Dodatek č. 1 Smlouvy o dílo

uzavřely níže uvedeného dne, měsíce a roku tento Dodatek č. 1 ke smlouvě o dílo na akci „Masarykova – velkoplošná oprava vozovky“ v souladu s ustanovením § 2586 a násl. občanského zákoníku (dále jen „Dodatek č. 1“)

Změna během výstavby č. 1**ze dne 31.10.2022**

Název stavby:	Masarykova - velkoplošná oprava vozovky
Investor:	Statutární Město Ústí nad Labem
Číslo smluvního vztahu:	133/22
Název části stavby (PS, SO):	SO 01: Stavební objekty
Na základě oznámení projektanta/zhotovitele/objednatele/provozovatele o skutečnostech, které vyžadují provést změnu smluvní dokumentace. Změna se týká technického řešení díla s dopadem na jeho smluvní cenu/termín dokončení díla.	
<u>Původní řešení dle smluvní dokumentace:</u> Frézování AB krytu bez překážek v tl. 50 mm Výšková úprava poklopů RŠ, UV Pokládka ACP v tl. 50 mm Spojovací postřik Pokládka ACO 11 PMB v tl. 50 mm Ošetření spár	
<u>Nové řešení:</u> Doplnění výkazu výměr dle skutečnosti. Frézování AB krytu s překážkami v tl. 50 mm Výšková úprava poklopů dle skutečnosti Pokládka ACP byla provedena pouze v místech nově budovaného vodovodu. Spojovací postřik Pokládka ACO 11 PMB v tl. 50 mm Vyrovnávka směsí ACO 11

Náčrt:

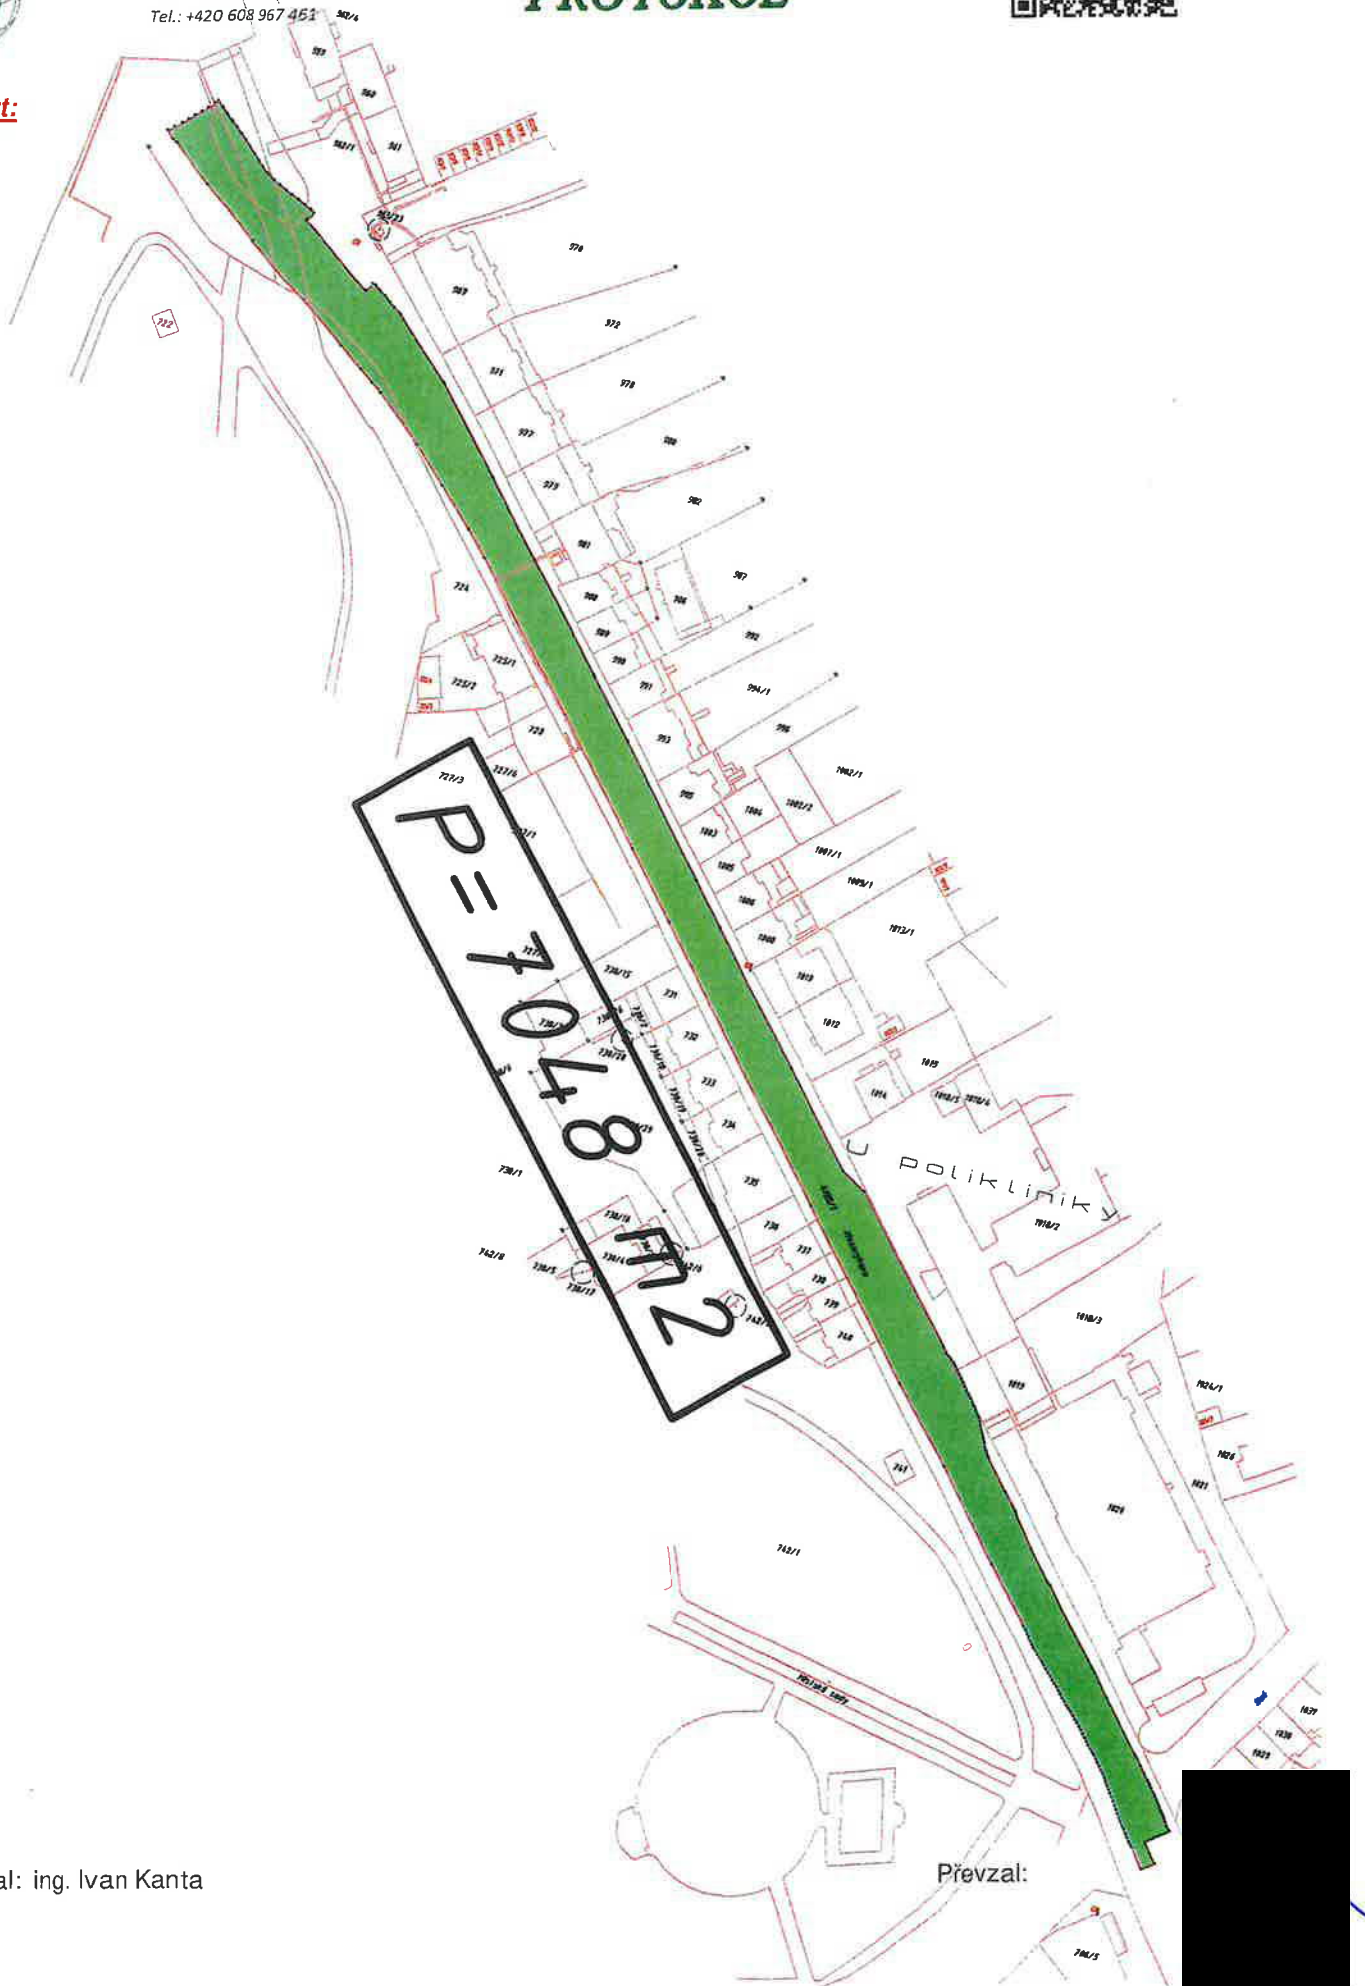
- **Geodetické zaměření nové balené v části Masarykovy ulice**
- **Výpočet výměry**

Výměra viz náčrt
